Dodatok č. 1
k Zmluve o dielo č. 2019002116
uzavretá podľa § 536 a nasledujúcich Obchodného zákonníka

Mostný objekt Cesta na Bankov - cesta 11/547 Čermel'ská cesta - rekonštrukcia
uzatvorená medzi

ZMENA TECHNICKÉHO RIEŠENIA

Časť stavby : 201 - 00 REKONŠTRUKCIA MOSTA

Príloha č.4

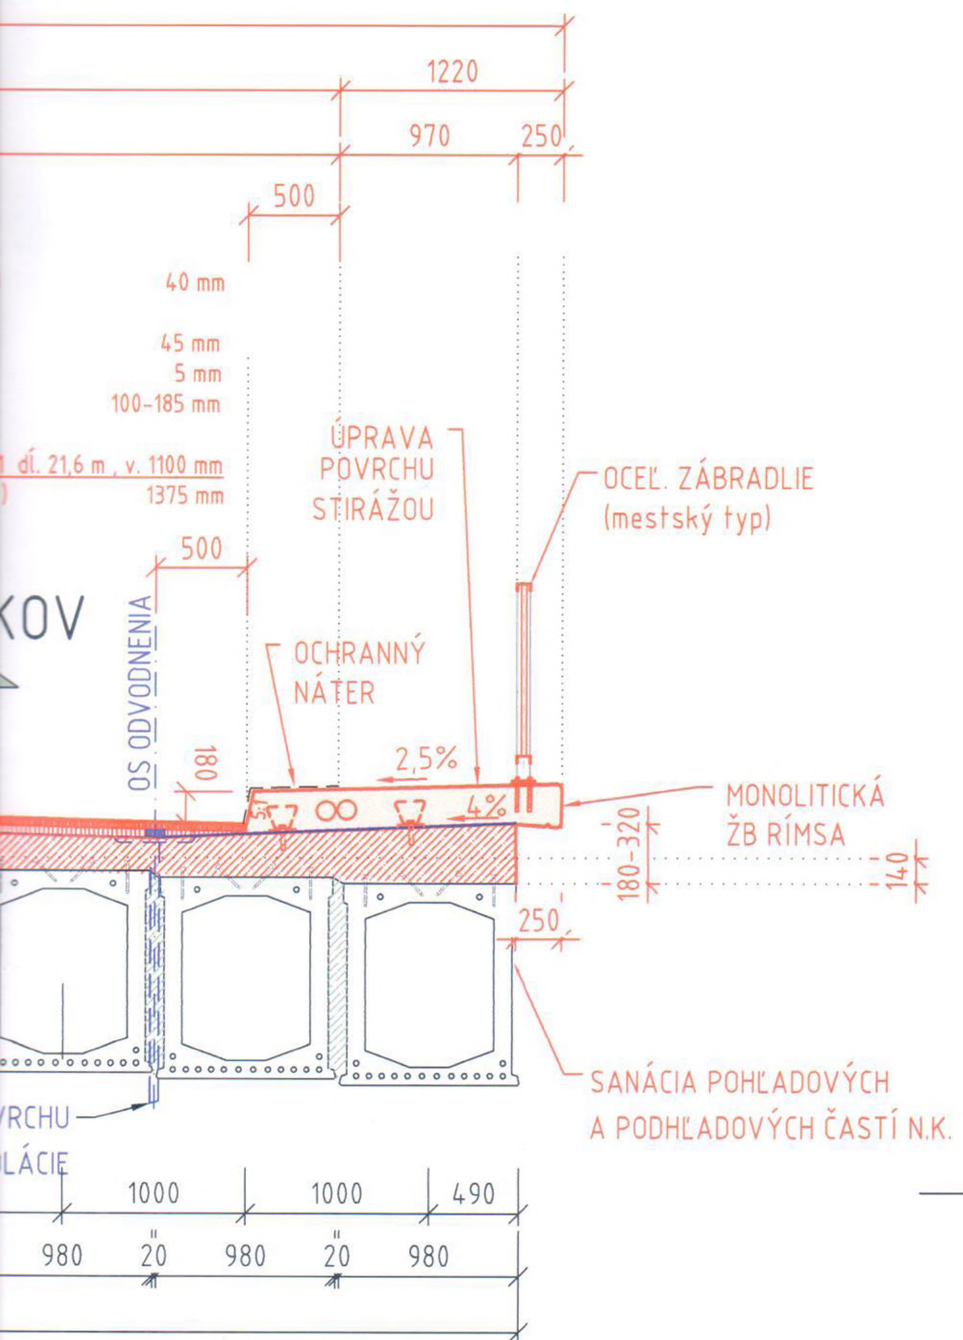
Uloženie nosníkov na úložnom prahu v projektovej dokumentácii bolo uvažované, že sú v jednej výškovej úrovni po celej šírke mostného objektu. Po odbúraní pôvodnej spádovej vrstvy z nosníkov bolo zistené, že nosníky sú osadené v spáde od stredného nosníka ku krajnému. Krajný nosník je osadený o 14cm nižšie oproti stredovému. Výkaz výmer uvažoval celkovú výmeru 34,50 m³ betónu C30/37. Vzhľadom na výškové usporiadanie nosníkov a navrhutej nutnej výšky spriahujúcej dosky bolo navýšené celkové množstvo betónov pre spriahujúcu dosku na 45,00 m³. Na tento nesúlad boli upozornení zástupcovia objednávateľa a projektanta zápisom v stavebnom denníku z 27.05.2020.

Po odbúraní existujúceho zvršku mosta sa zistilo, že oproti pôvodnej PD jednotlivé nosníky sú výškovo odskočené, pričom krajný nosník je o cca 14 cm nižšie oproti stredovému. Z tohto dôvodu a pri dodržaní priečneho sklonu spriahujúcej dosky po celej dĺžke mosta sa menila hrúbka dosky na kraji od pôvodne projektovaných (konštantných) 180 mm na začiatku nosníka až na 320 mm na konci nosníka. Z toho vyplynulo navýšenie kubatúry betónu spriahujúcej dosky.

S požadovaným nárokom zo strany Zhotoviteľa projektant **súhlasí.**

Frézovanie asf. podkladu

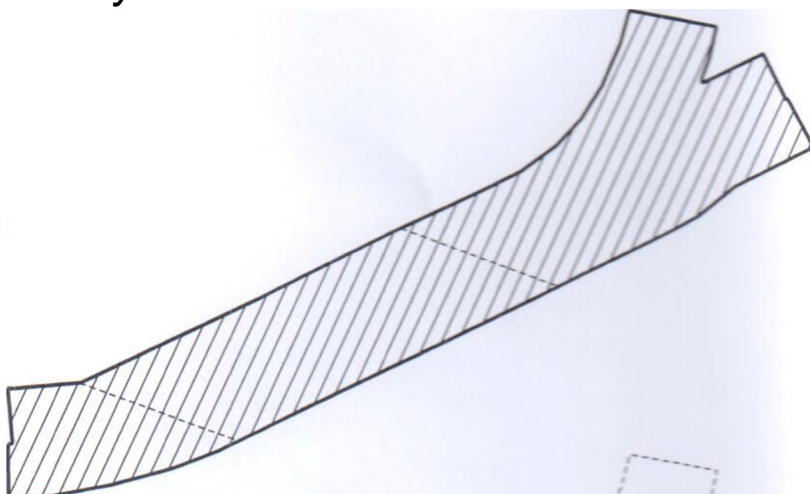
Nárok č.1 — Nesúlad výkazu výmer, projektovej dokumentácie a zrealizovaného množstva - frézovanie asfaltového krytu vozovky

Projektová dokumentácia a výkaz výmer uvažoval z frézovaním asfaltového krytu na moste a v prechodových oblastiach o celkovej výmere 227,08 m². Vzhľadom na výškové usporiadanie nosníkov a navrhutej nutnej výšky spriahujúcej dosky bola z dôvodu plynulého napojenia na pôvodnú komunikáciu po geodetickom zameraní a posúdení projektantom predĺžená úprava asfaltových vrstiev. Dané predĺženie úpravy spôsobilo navýšenie výmery pre frézovanie na celkových 454,20 m². Na tieto skutočnosti bol upozornený zástupca investora na kontrolnom dni 05.05.2020 zápisom v stavebnom denníku.

Po odbúraní existujúceho zvršku mosta sa zistilo, že oproti pôvodnej PD nový návrh rekonštrukcie mosta pri dodržaní typových podkladov, vzorových listov je o výškovo o 90 mm vyššie oproti pôvodnej nivelete a z dôvodu zabezpečenia plynulého napojenia na pôvodnú niveletu sa úprava mosta predĺžila, z čoho vzniklo navýšenie výmer danej položky.

S požadovaným nárokom zo strany Zhotoviteľa projektant **súhlasí.**

Koberec asf.spojovací

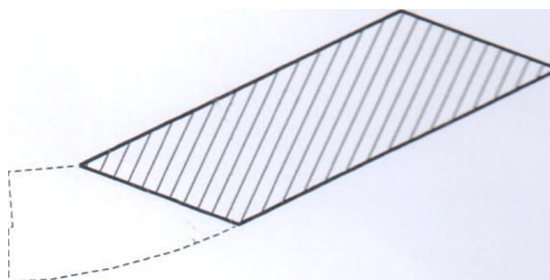
Nárok č.3 — Nesúlad výkazu výmer, projektovej dokumentácie a zrealizovaného množstva - asfaltové vrstvy na moste a mimo mosta

Výškové usporiadanie spriahujúcej dosky a nutné predĺženie napojenia asfaltových vrstiev na pôvodnú cestnú komunikáciu si vyžiadalo navýšenie jednotlivých asfaltových vrstiev na moste a mimo mostného objektu. Projektová dokumentácia a výkaz výmer uvažoval asfaltovými vrstvami na moste o celkovej výmere 176,00 m², v skutočnosti bolo zrealizovaných 196,50 m². Mimo mostného objektu projektová dokumentácia a výkaz výmer uvažoval úpravu na 81,20 m². Po geodetickom zameraní a posúdení projektanta sa upravila celková úprava asfaltových vrstiev mimo mostného objektu na 257,70 m². Na tieto skutočnosti boli zástupcovia objednávateľa upozornení na kontrolnom dni z 05.05.2020 zápisom v stavebnom denníku.

Z rovnakého dôvodu ako pre Nárok č.1 (predĺženia napojenia úseku cesty na pôvodnú niveletu cesty).
S požadovaným nárokom zo strany Zhotoviteľa projektant **súhlasí.**
